Požadavek zhotovitele na změnu č.3a)-odpočet

Projekt: „Karlovy Vary – Hala pro míčové sporty“

F1.001.10 Architektonicko-stavební řešení

VÝMĚNA PODLOŽÍ POD SCHODIŠTĚ OP 2

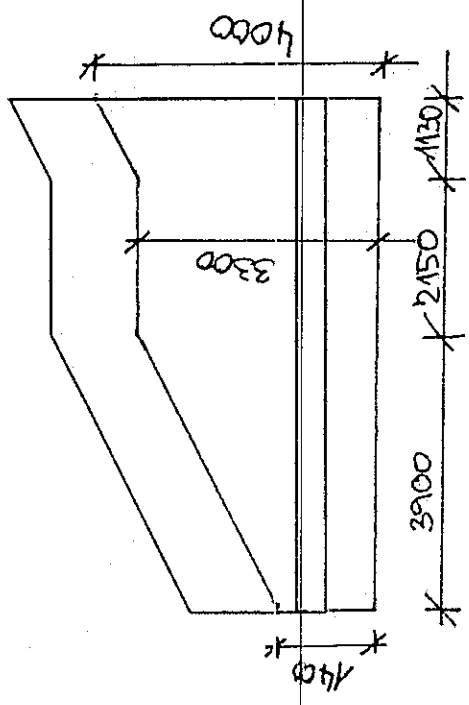
Pro obsyp haly bylo v původní projektové dokumentaci počítáno s použitím vytěžené zeminy. Vzhledem k tomu, že v části výkopku bylo podloží zvodnělé a vytěžená zemina není vhodná pro obsyp haly došlo ke změně. Původní výkopek byl navýšen o zvodnělé podloží a vytěžená zemina byla odvezena z mezideponie na skládku. Pro obsyp haly byl použit vhodný zásypový materiál. Přesný druh použitého materiálu bylo odsouhlaseno GP na základě geologického posudku.

$$V = \left(39 \cdot 1,4 \cdot 4,12 \right) + \left(\frac{39 \cdot 14}{2} \cdot 4,12 \right) + \left(2,15 \cdot 3,13 \cdot 4,12 \right) + \left(1,13 \cdot 3,13 \cdot 4,12 \right) + \left(\frac{1,13 \cdot 0,17 \cdot 4,12}{2} \right) =$$

$$= 22,932 + 15,501 + 29,799 + 15,662 + 1,661 = \underline{\underline{85,615 \text{ m}^3}}$$

VÝMĚNA PODLOŽÍ OP3

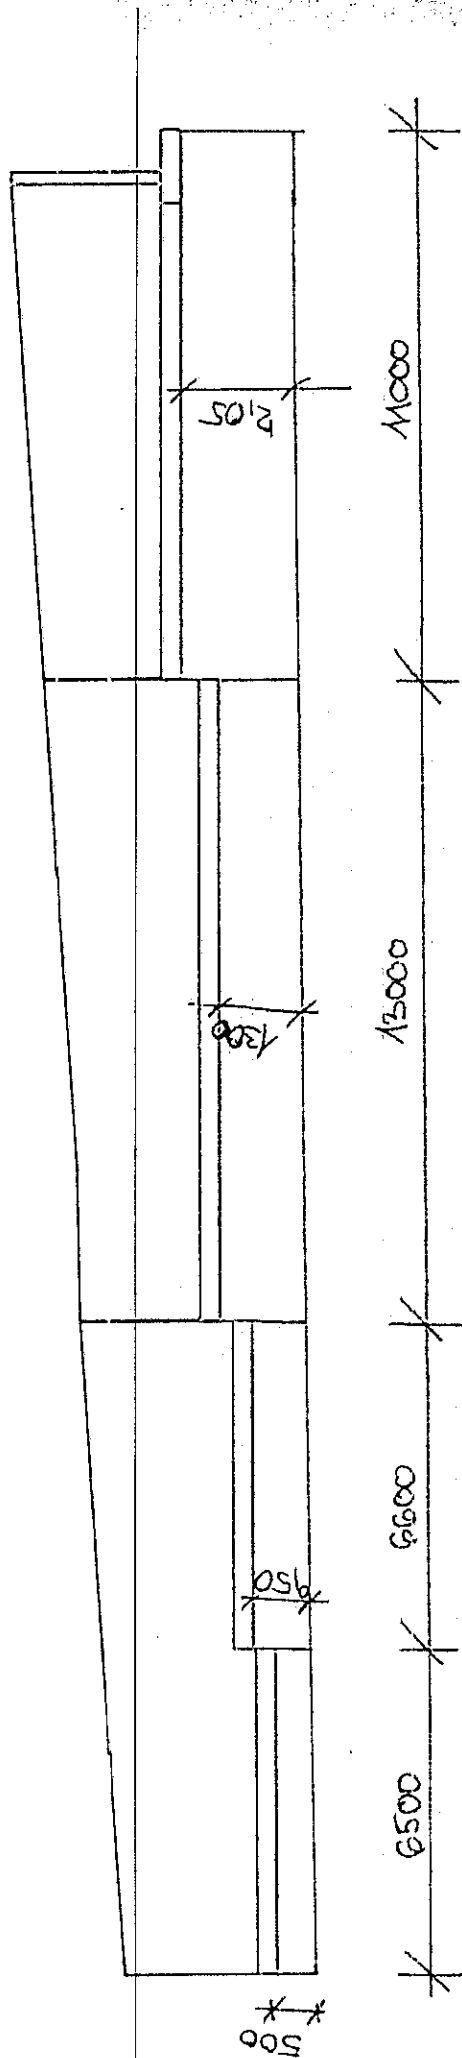
- NEVYKONANÝ PÍAT. VÝMĚNĚN ZA KATEVINO DECEVÉ PR. 32/63

$$V = (0,5 \cdot 6,5 \cdot 1,5) + (0,95 \cdot 6,6 \cdot 1,5) + (1,3 \cdot 13 \cdot 1,5) + (2,05 \cdot 11 \cdot 1,5) =$$
$$= 4,1875 + 9,1405 + 25,35 + 33,825 = \underline{\underline{73,455 \text{ m}^3}}$$

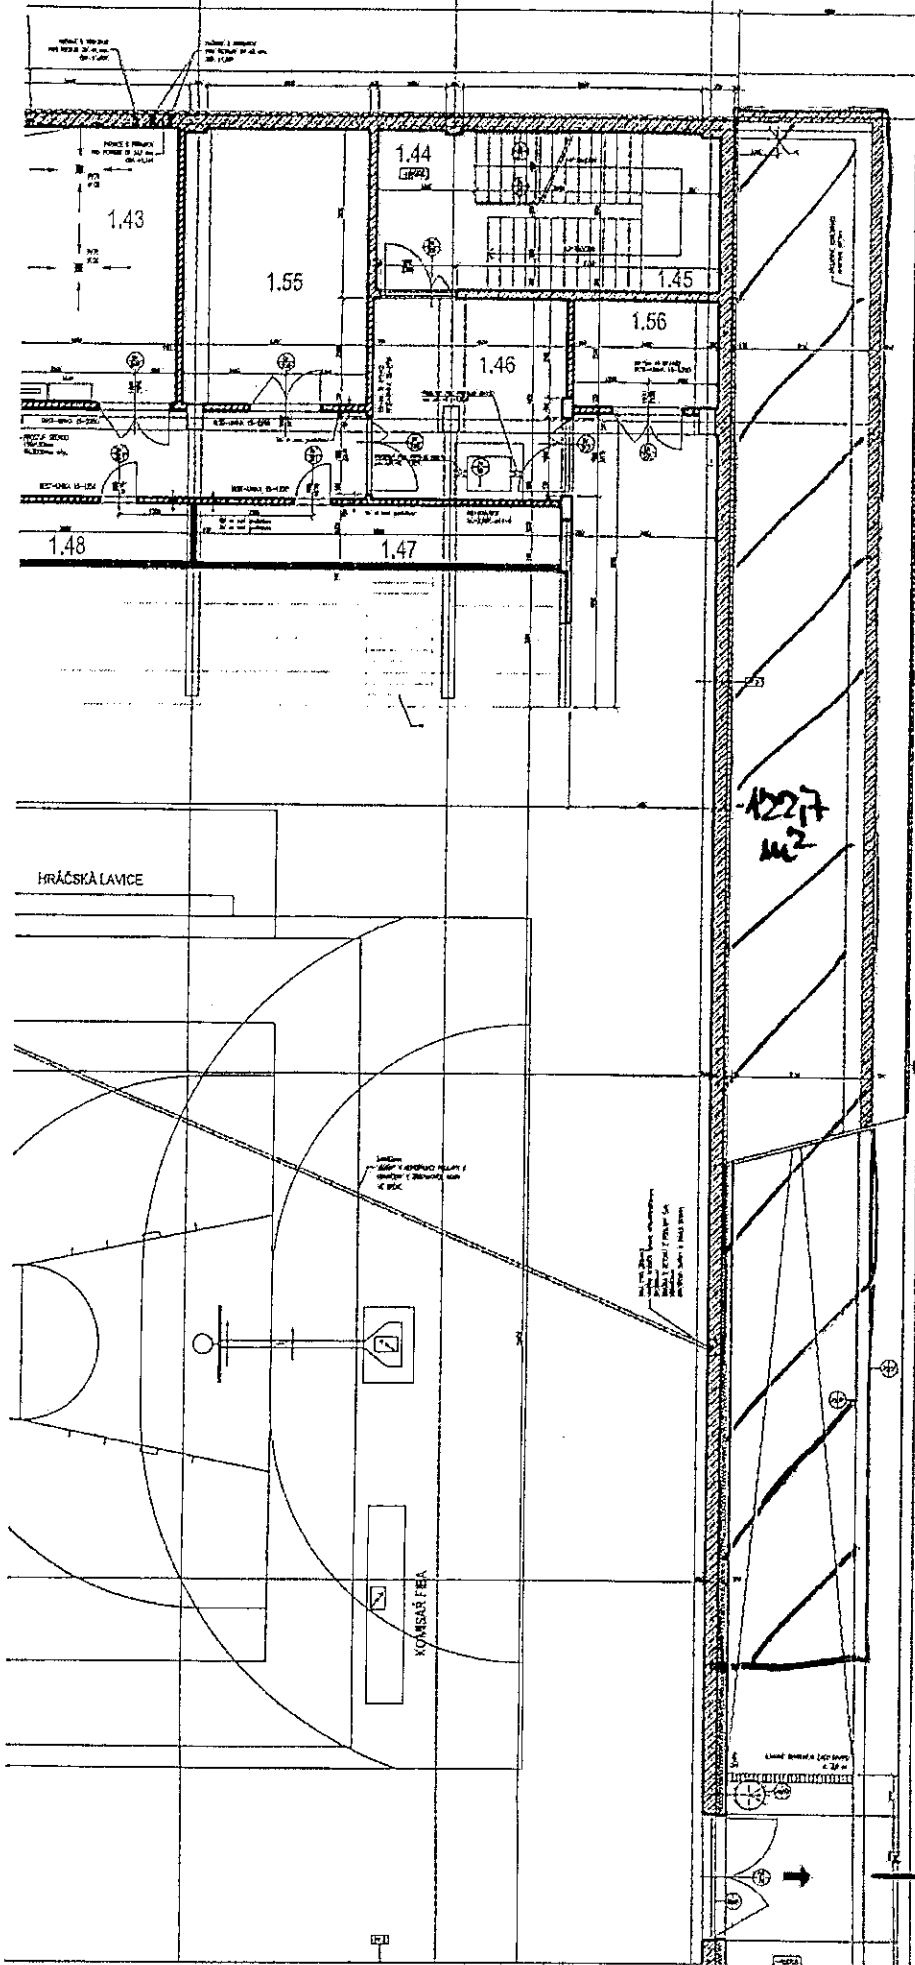
SKLADBA 15cm 32/63

- 30cm SUCH. BETON
- ODVAL

VÝMĚNA PODLOŽÍ
V CELE' PLOŠE
NA ZÁKL. SPÁDU
- 5cm

OP 1 ZASYPY

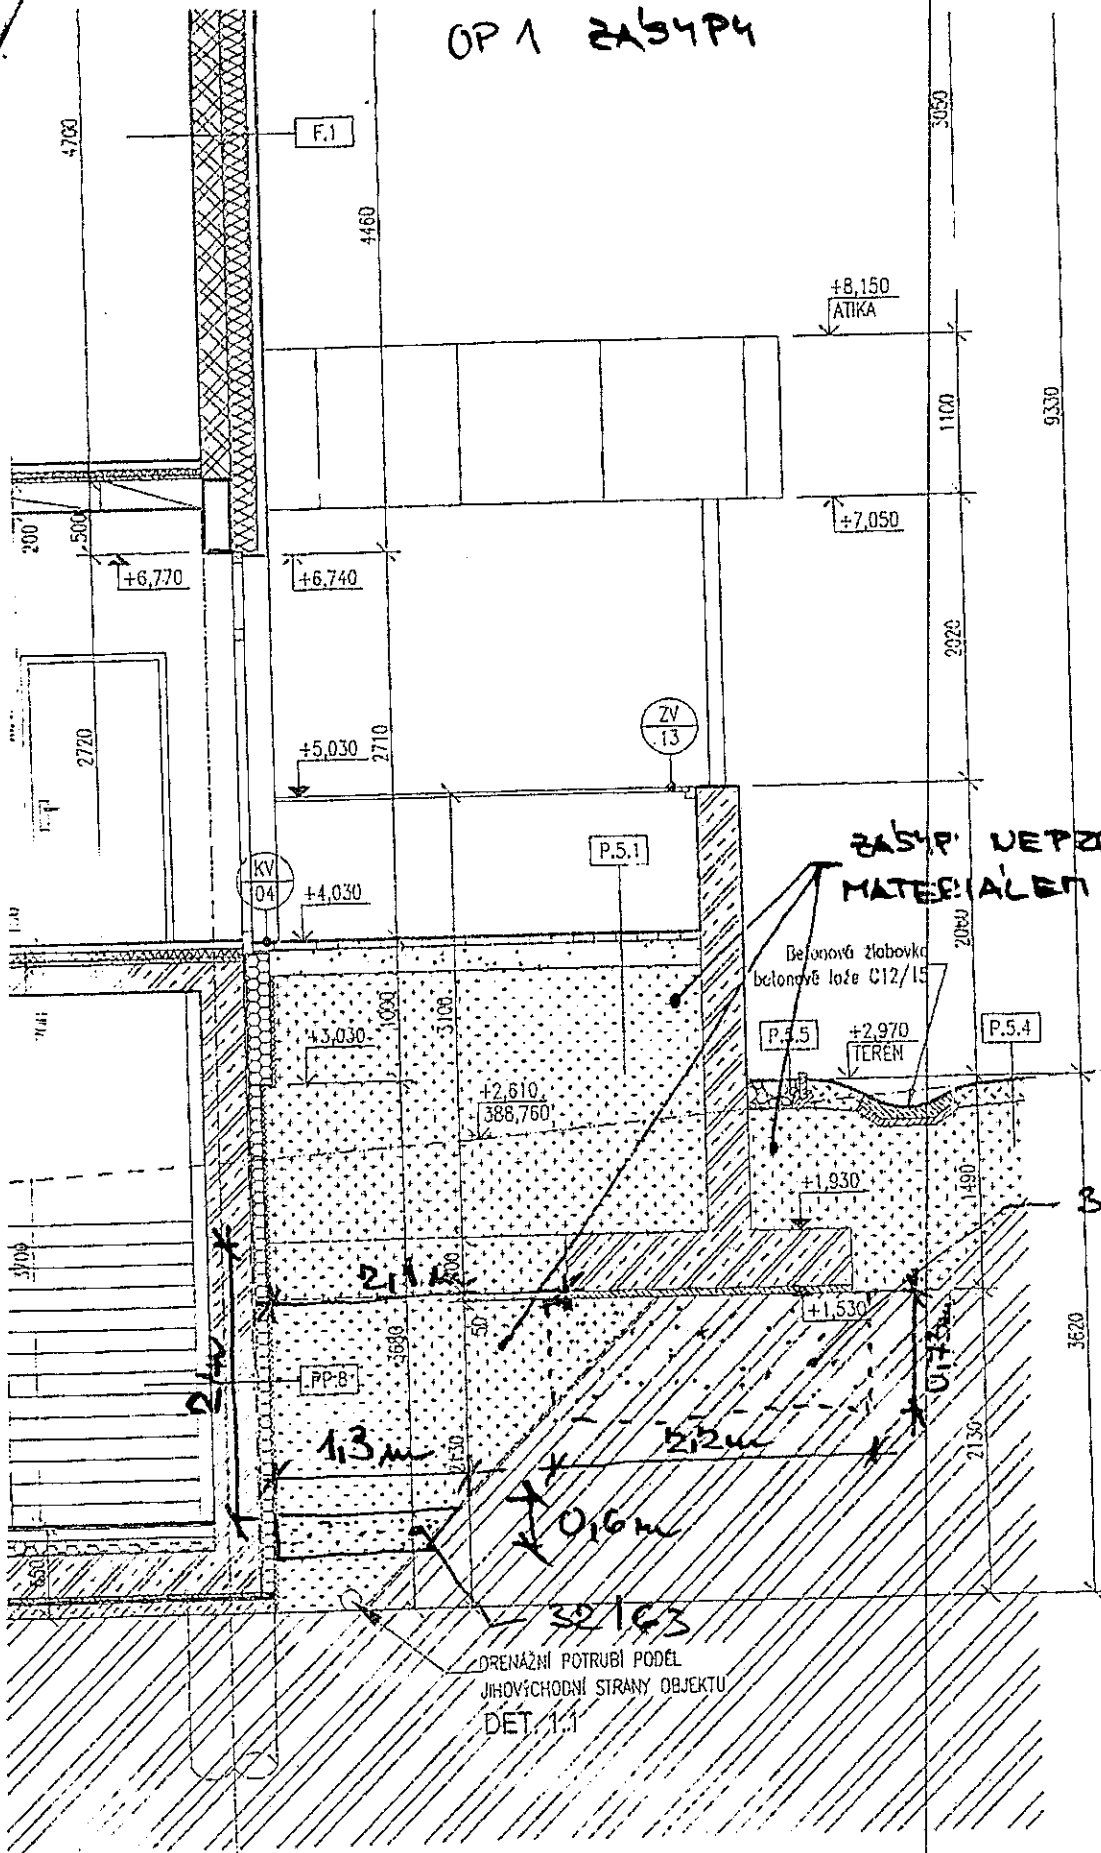
ZASYP NEPROPUSTUJIN MATERIALEM (ODVAL)
